Verkoop [Afd 8.4.2]

Niet conform

Verslagnummer: 21/10072024/36574/1/1

Adres controle:
Straat + nummer:
Horststraat 17, 2370 Arendonk
De fundering dateert van: Voor 1 oktober 1981
Type: Verkoop [Afd 8.4.2]
Bijkomende categorie:

Eendraadsschema en situatieplan

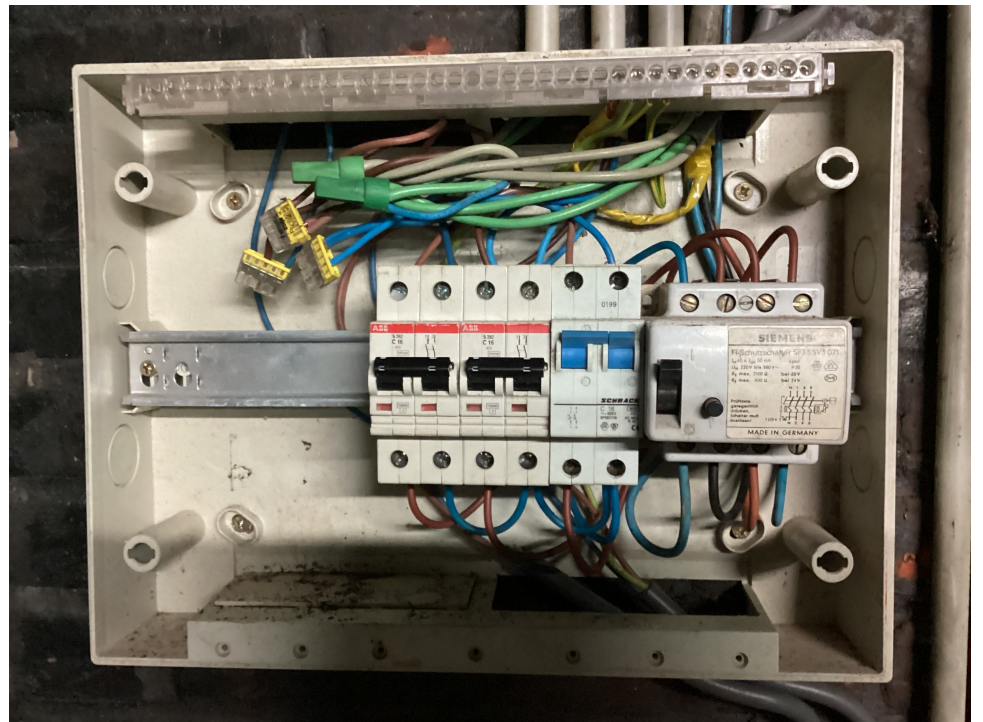
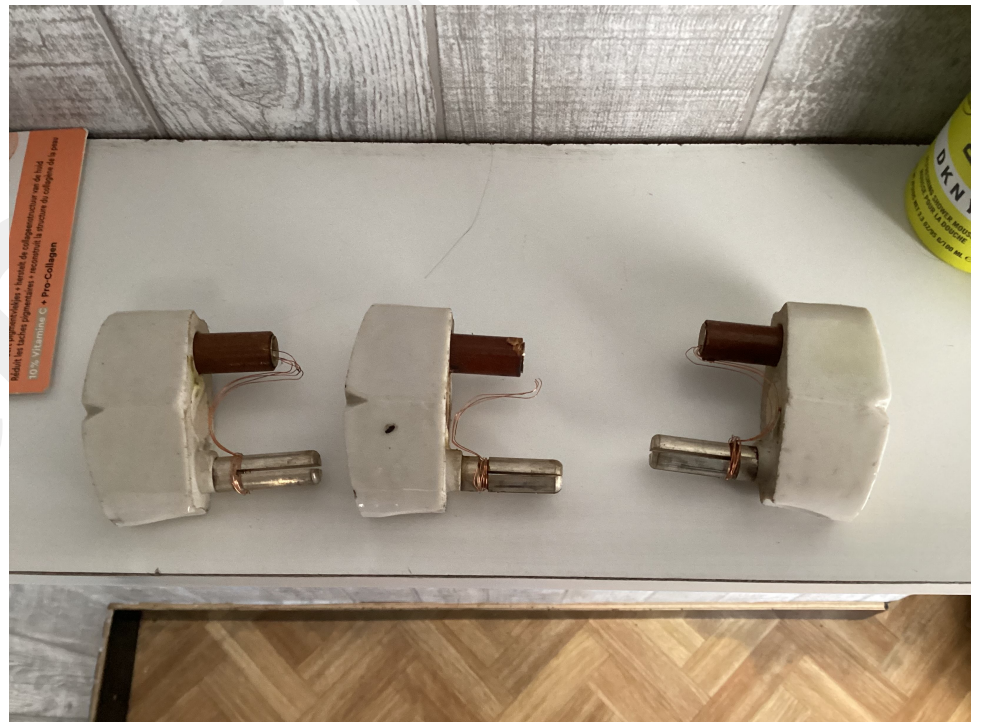
- Er is geen deur aan het bord. oAfd 4.2.2.3; oAfd 4.2.2.1.b; oAfd 5.3.5.1
- het eendraadsschema en situatieplan zijn niet aanwezig. – oAfd 3.1.2.1
- De kringen, de onderbrekingstoestellen en of de beschermingstoestellen zijn niet duidelijk en zichtbaar gekenmerkt. – Afd 3.1.3

- De schema's zijn niet aanwezig of niet correct. Wij kunnen niet uitsluiten dat er geen nieuwe inbreuken zullen zijn bij het voorleggen van de (nieuwe) schema's.
- De aarding kon niet worden gemeten, deze zal gecontroleerd worden tijdens de volgende inspectie.
- Het is niet mogelijk het elektrisch bord te open, demonteren zonder het te beschadigen. Alles kon niet gekeurd worden.
- De aardingsweerstand moet zonder enige bijkomende bescherming lager zijn dan 30ohm.
- De woning is bemeubeld. Het kan zijn dat niet alle onderdelen gecontroleerd zijn.
- De isolatieweerstand kon niet gemeten worden.
- Door gevolg te geven aan de hoger vermelde inbreuken, is het mogelijk dat er bij een volgend onderzoek bijkomende inbreuken aan het licht komen.
